修模通知单

项目名称	H6	零部件名称	H6 副驾驶员后部罩壳
图号 (数模名称)	SHT0011556	模具编号	RCS0235-12
修模申请时间	2022.8.1	要求完成时间	2022.08.15
模具厂联系人	董继旺	联系电话	13920413298
申请人	步国庆	联系电话	18801219730

H6 副驾驶员后部罩壳模具设变维修价格申请

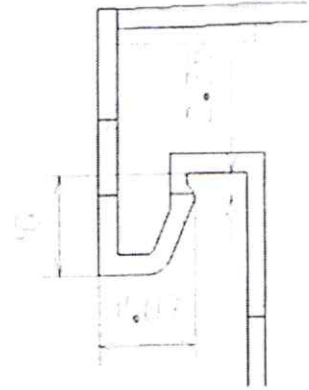
变更前:

上端装配卡接结构易断裂,且拆卸困难

产品强度不够, 组装后易断裂。 设变加强。

变更后:

结构优化,防止断裂

1. 前后模仁焊补, 先洗 NC 再拆铜公电火花处理。
2. 新增公模镶件。
